Modernizace trati Brno – Přerov, 2. stavba, Blažovice – Vyškov

Závěrečná zpráva nezávislého expertního posouzení projektové dokumentace mostních objektů a poradenské a konzultační činnosti během projektové přípravy.

Přípomínky zpracovatelů expertízy mostních objektů

Verze dokumentace: 25. 2. 2022

Celková koncepce

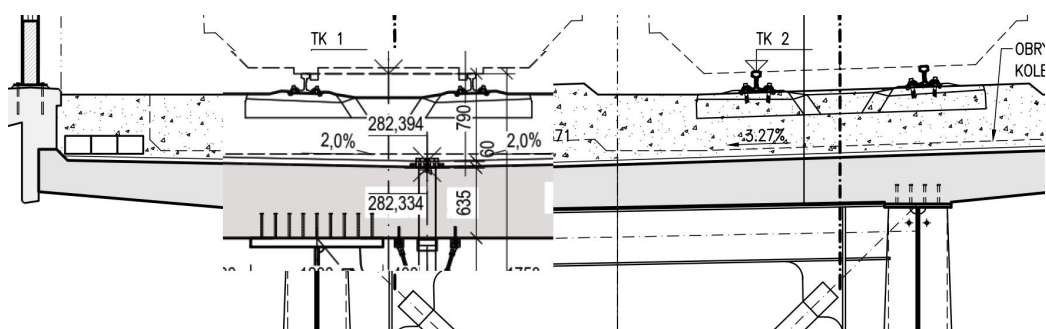
- Celkovou koncepci objektu považujeme za správnou. Rozpětí polí odpovídá typu NK, tedy spřažené konstrukce. Dilatační celky jsou délky cca 100m, což odpovídá dilatační dálce cca 60-70 m. Pro daný typ konstrukce lze očekávat, že interakce most-kolej vyhoví. To ale v závislosti na tuhosti spodní stavby. S ohledem na změnu oproti předchozímu DUR, z A pilíře na klasický tvar, vzniká určitá nejistota. Dále bude diskutováno v části statického výpočtu.

- Příčný řez má odpovídající rozteč hlavních nosníků, jejich výška i šířka odpovídají danému rozpětí. Příčné ztužení tvaru K odpovídá běžným řešením. U dolní pásnice je umístěno vodorovné ztužení, to považuji za zcela zbytečné. Na nedávných stavbách nebylo prováděno ani na mostech v oblouku.

Obr. 4 Chybný model a extrémní napětí (vnitřních sil).

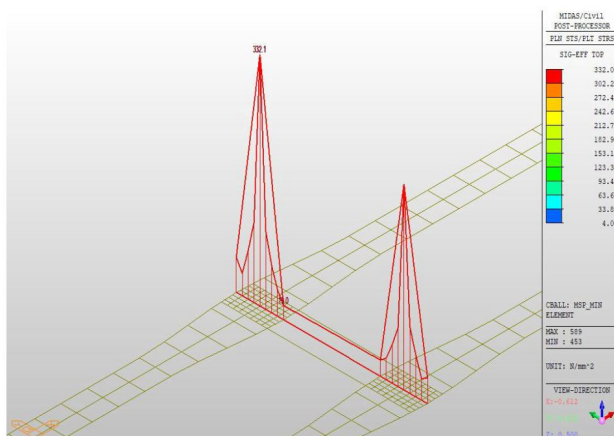
Vnitřní síly vyobrazené v příčném řezu na obr. 10 SV jsou nesrozumitelné a intuitivně nejsou správně. Byl příčný řez nadělen na dostatečný počet KP? Průběh není parabolický, ačkoliv se údajně jedná o průběh My. – prosíme opravit. Viděl statik tento obrázek? Prosíme vysvětlit.

Obrázek 11. – je posuzováno nesmyslné virtuální napětí – chyba modelu, předimenzovaný návrh, je třeba si uvědomit, že singularity v modelech mají svá pravidla, jak s nimi zacházet a především v jejich místech model upravit, nebo neposuzovat (viz učivo z 3. a 4. ročníku stavební fakulty):

Obr. 5 Znázornění chybného rozsahu IG průzkumu – podélný řez z PD

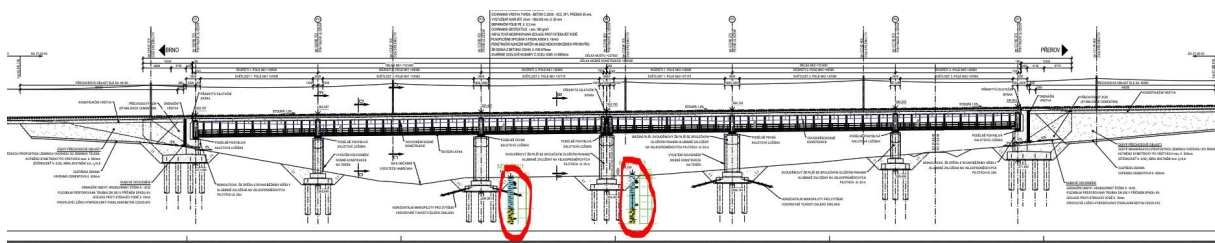
V dokumentaci nejsou zakresleny skutečné délky pilot – je uvedeno, že mají délku 25 m. Do podélného řezu se nevešly IG vrtý – jsou oříznuté dolním krajem výkresu. Na 7 základů mostu na délce přes 100 m jsou provedeny 2 velmi krátké vrtý a to pouze uprostřed:

Obr. 7 Chybějící pažení stavební jámy v přítomnosti HPV

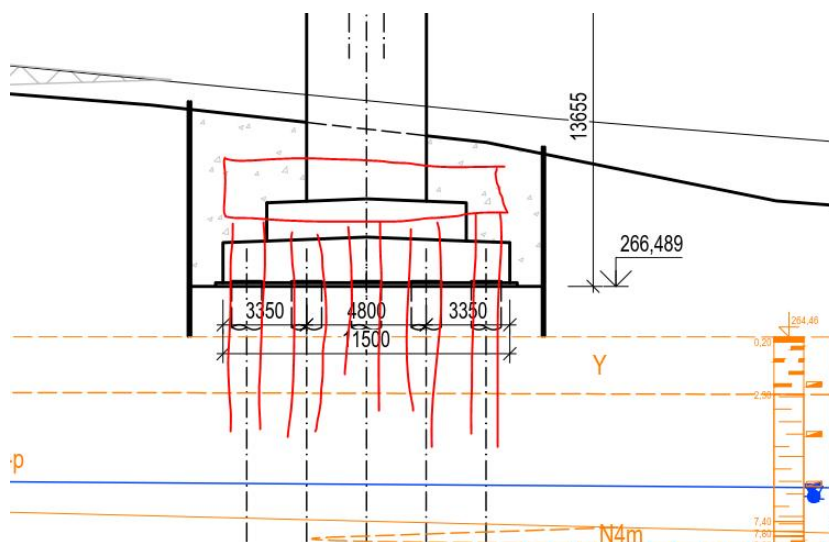
V některých případech chybí pažení stavební jámy (je potřeba z důvodu HPV):

Obr. 8 Přebyvajcí pažení stavební jámy a chybná volba hloubky založení – prodražuje stavbu

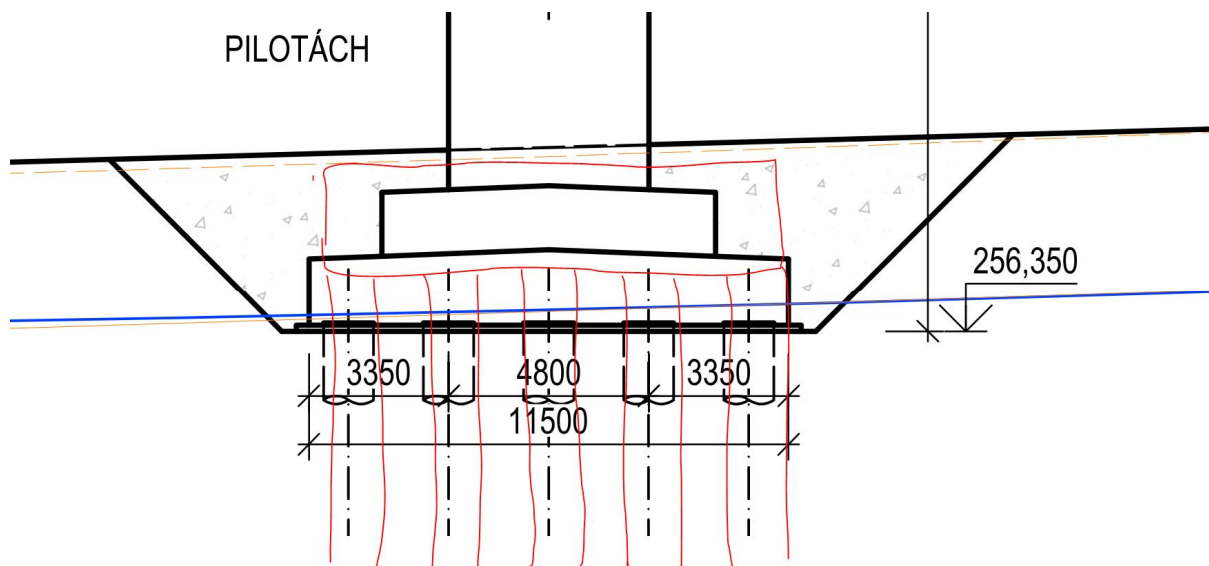
V některých případech je navrženo pažení jámy, ale není potřeba, stačí například o cca 5 metrů (odhad) zvednout základovou spáru výše:

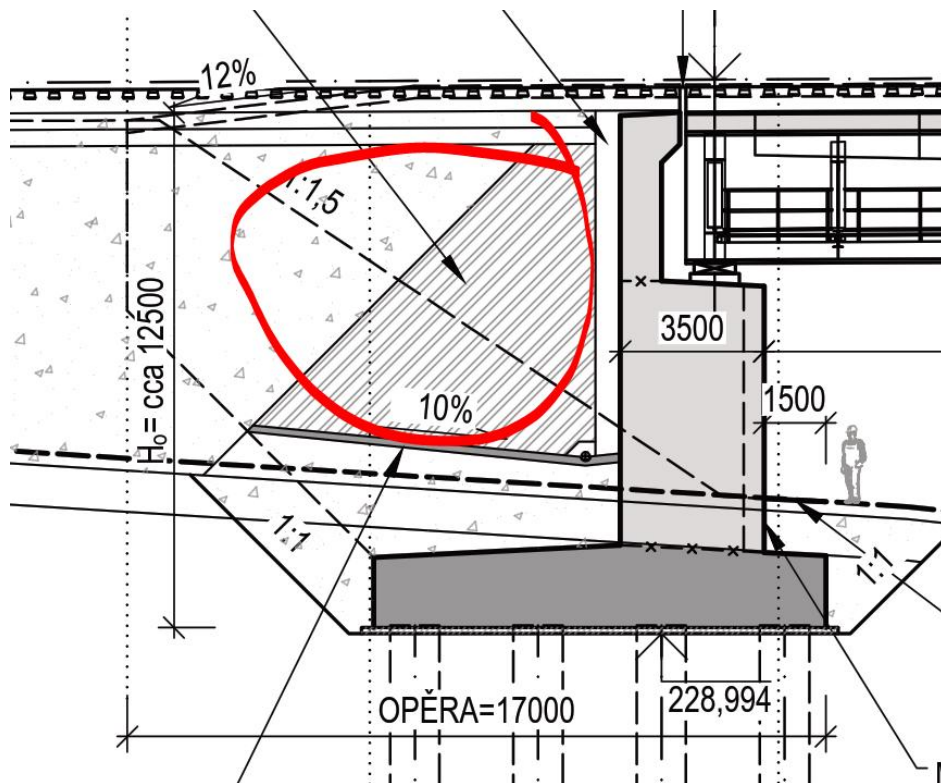
V dokumentaci nejsou zakresleny skutečné délky pilot – je uvedeno, že mají délku 25 m. Z tohoto pohledu je tedy průzkum podle platných technických ČSN P 73 1005, ČSN EN 1997-2 nedostatečný. Počet sond je také nedostatečný. V dalším stupni PD bude průzkum doplněn a budou upřesněny příslušné statické výpočty (např. interakce kolej/most).

Požadavky na IG průzkum – TZ odst. 8. – byl doplněn dle doporučení expertízy a s ohledem na poslední jednání se zpracovatelem průzkumu (které proběhlo v mezidobí zpracování připomínek expertízy) zbývá doplnit požadavek na edometrické zkoušky.

Obr. 2 Pohled na 3D numerický model, CSI Bridge.

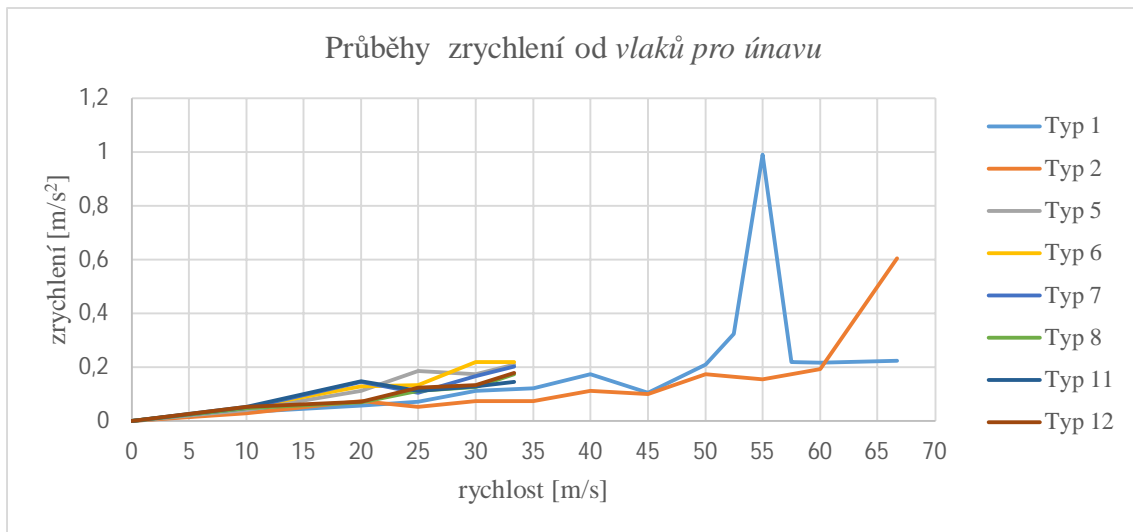
S ohledem na blízkost frekvencí mezním limitům byl zpracován kontrolní dynamický výpočet s vyhovujícím výsledkem, rovněž shoda vlastních frekvencí byla dobrá. Hlavní výsledky jsou uvedeny níže.

2.3.2 SO 22-22-02 žst. Blažovice, lávka pro pěší v žkm 24,993

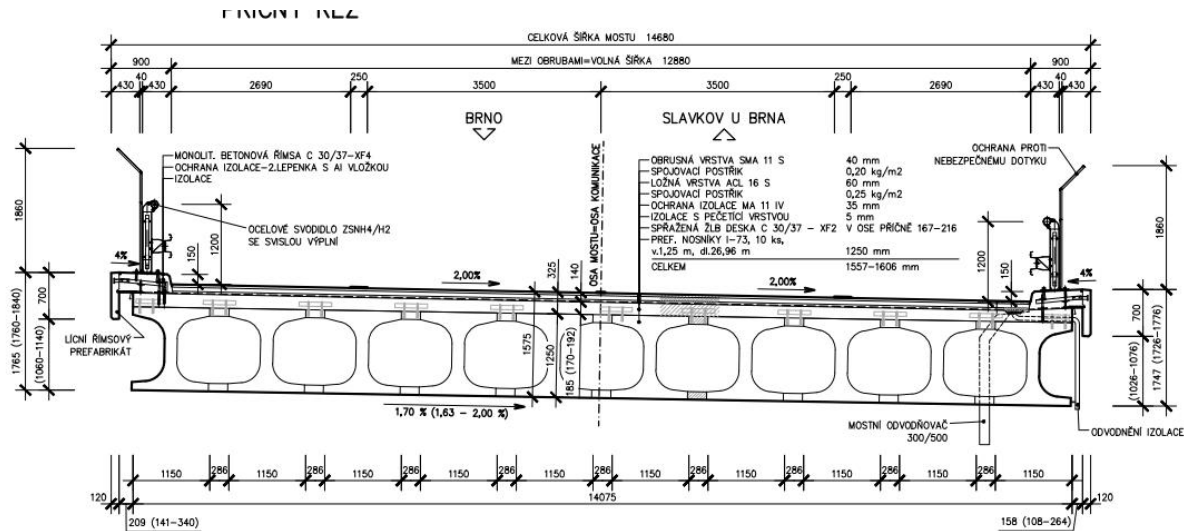
- V půdoryse postrádám rozdělení oblouku a náznak základu.
- Postrádám řešení protidotkových zábran –navržená výška není dostačující jako ochrana proti dotyku.
